**Protokol o změně díla****Změnový list číslo 3**

Předmět díla:	Radniční věž – oprava krovu a střechy - dokončení		
Objekt:	Věž		
Objednatel:	Město Znojmo		
Zhotovitel:	H & B delta, s.r.o.		
TDI:			
Projektant:

**Protokol o změně díla****Změnový list číslo 4**

**Protokol o změně díla****Změnový list číslo 5**

IV. ZÁKLADNÍ ROŠT KROVU – horní část

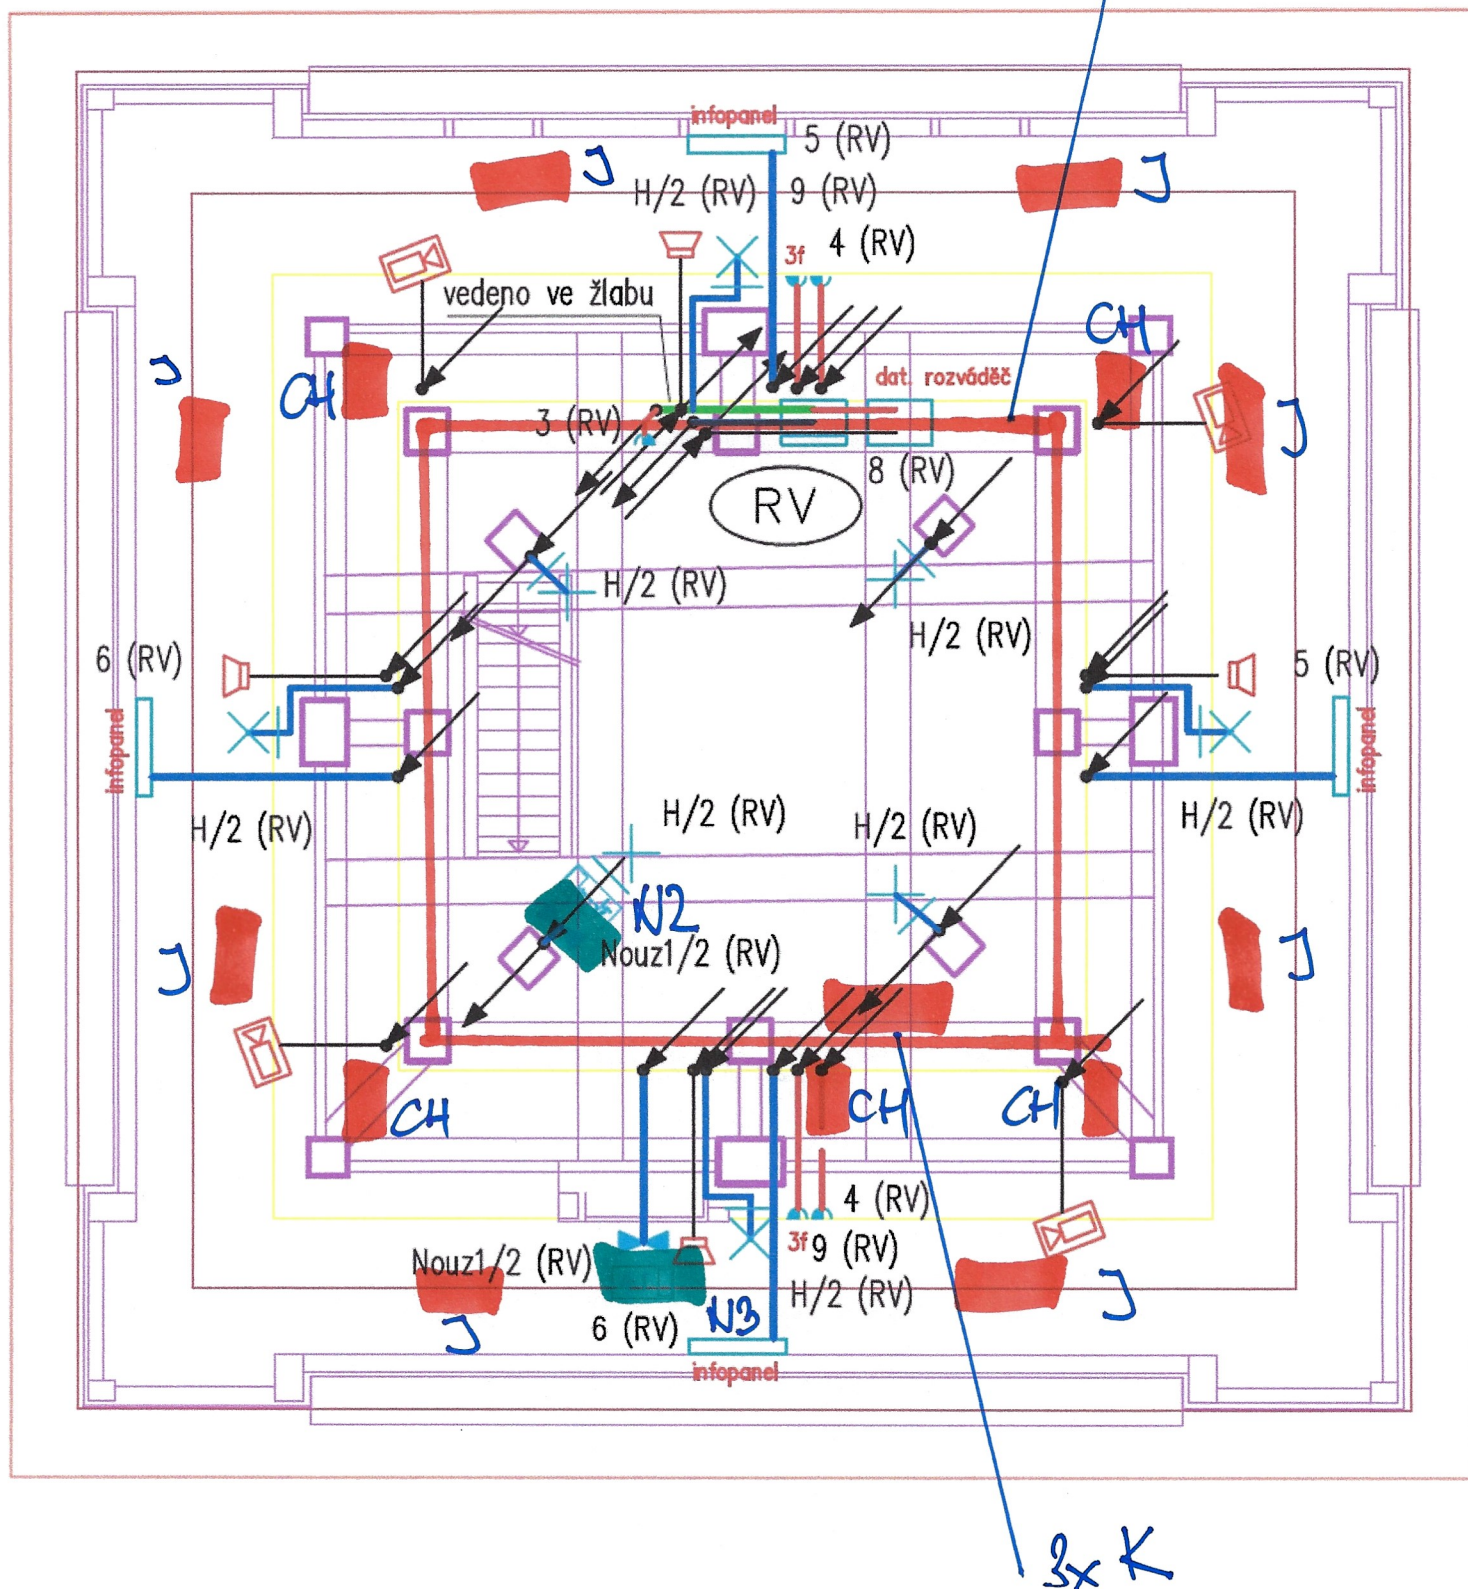
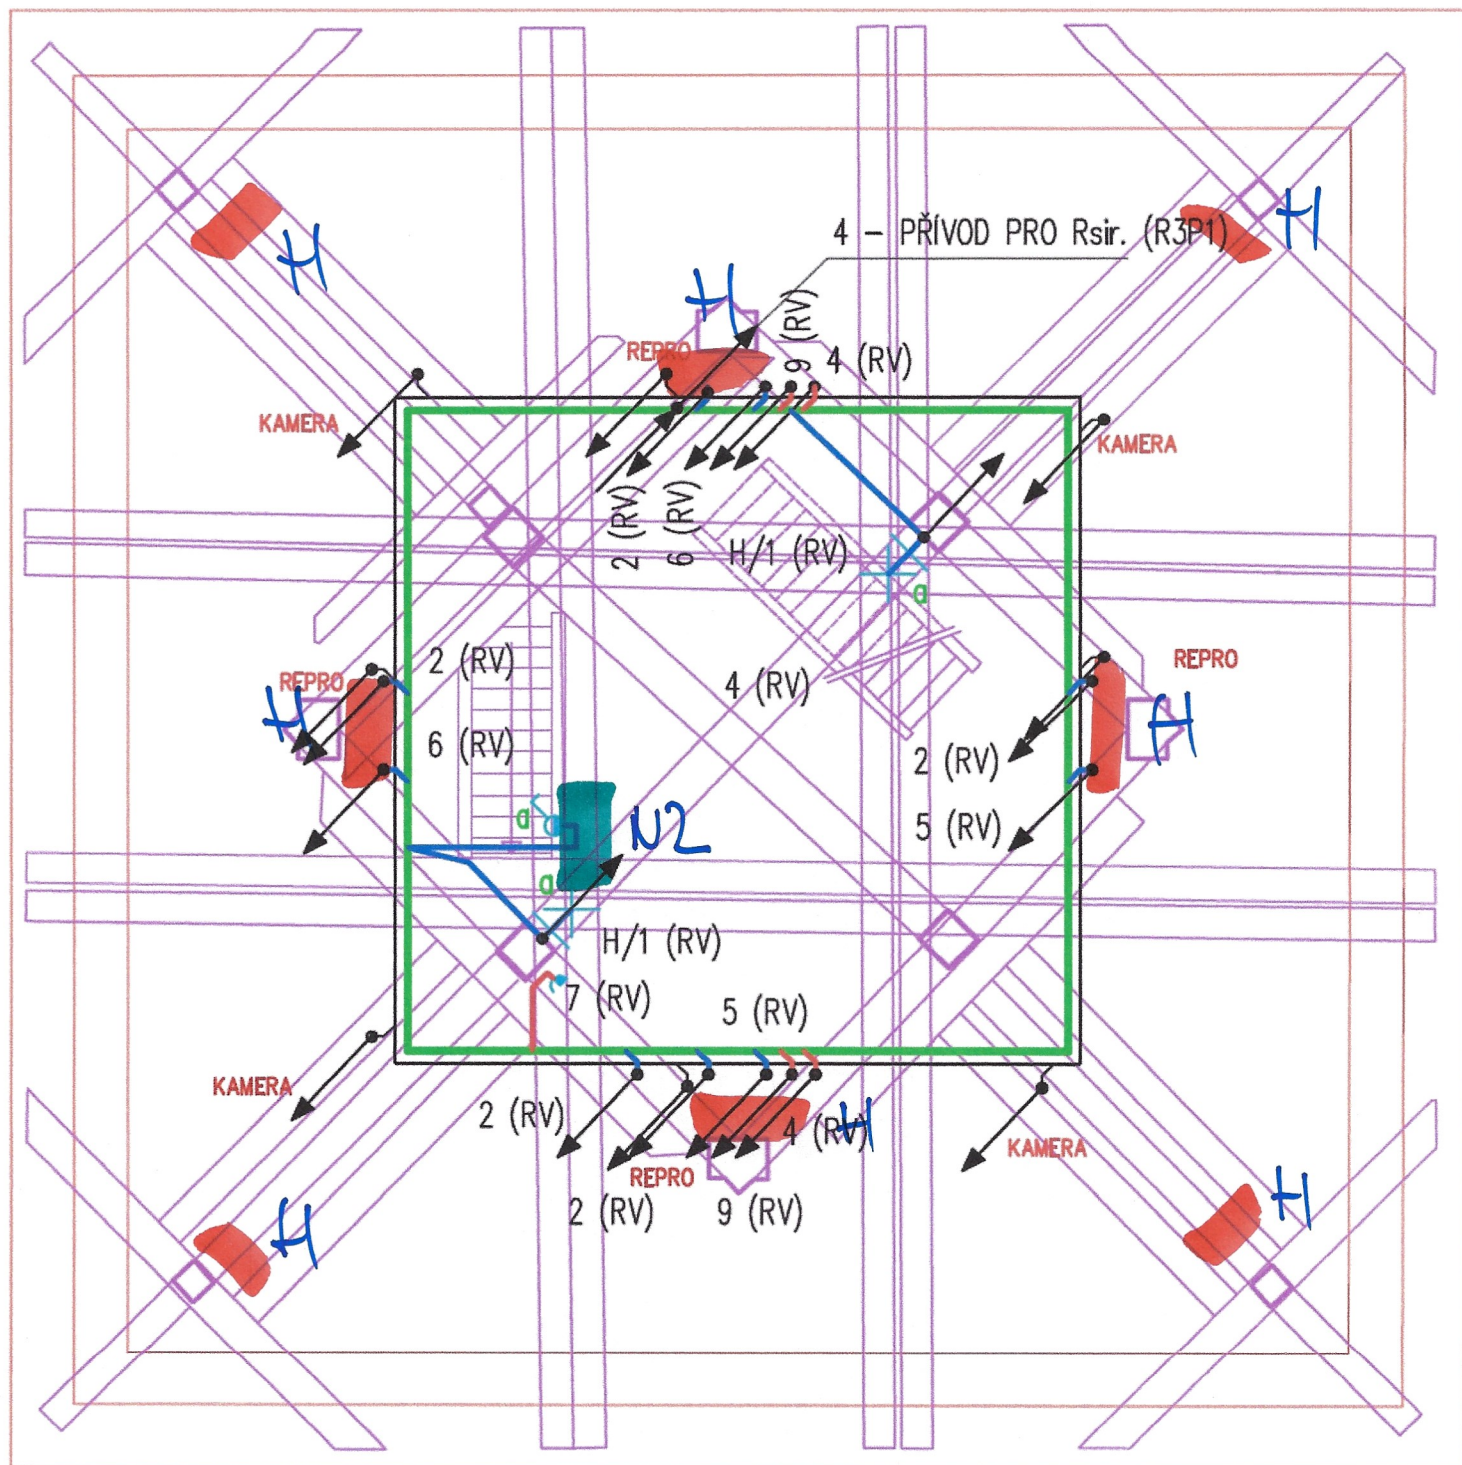
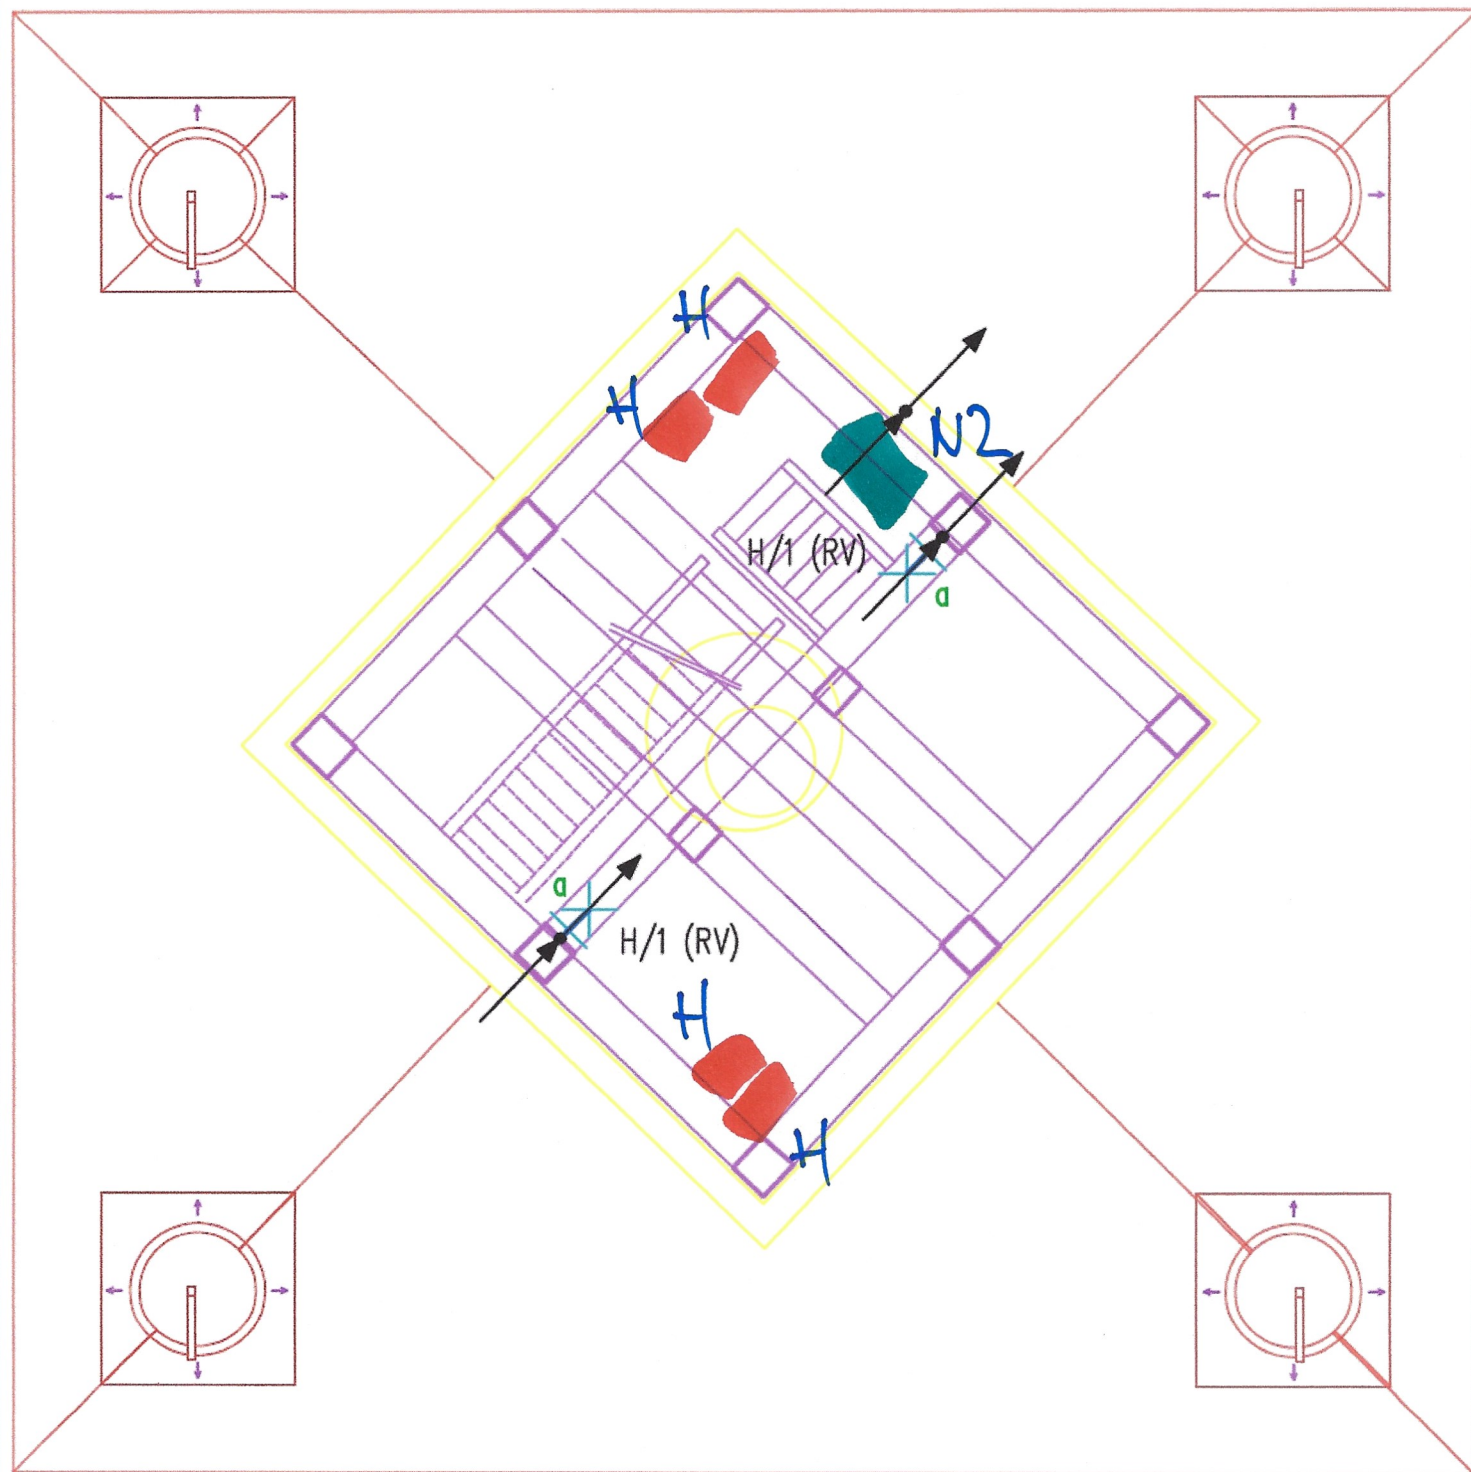
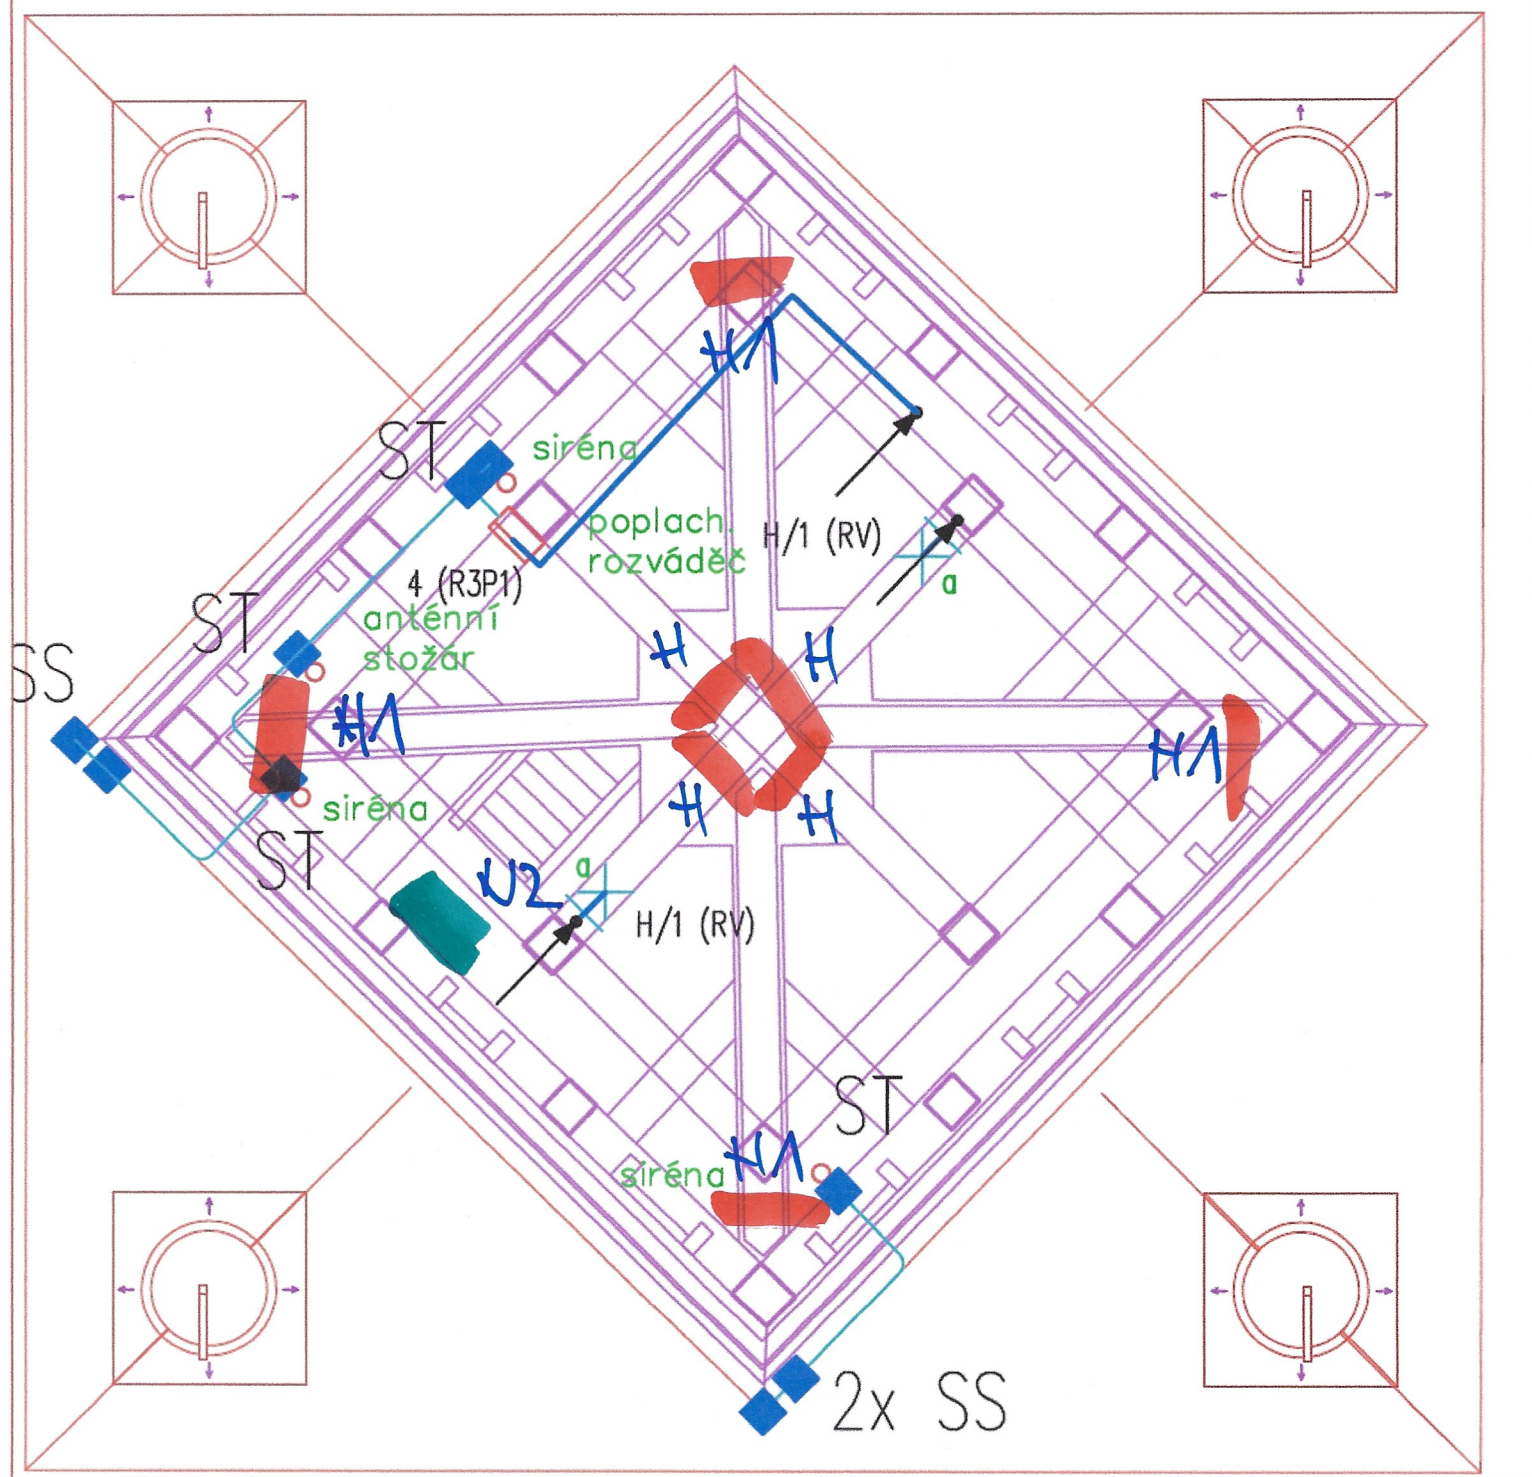
Popis změny:
V rámci dořešení elektroinstalace byly projektantem a zástupcem památkové péče dodatečně vzneseny požadavky na osvětlení vnitřních prostor věže a vyspecifikovány koncové prvky. Objednatel si zajistil slaboproudé rozvody na vlastní náklady.

Odůvodnění změny:
V průběhu realizace prací byl projektantem a zástupcem památkové péče vybrán typ světel, zásuvek a vypínačů, které byly nad rámec specifikace původního projektu. Objednatel zajistil světla na vlastní náklady a zhotovitel tyto světla osadí. Zhotovitel dodá a namontuje dodatečně zvolené zásuvky a vypínače.
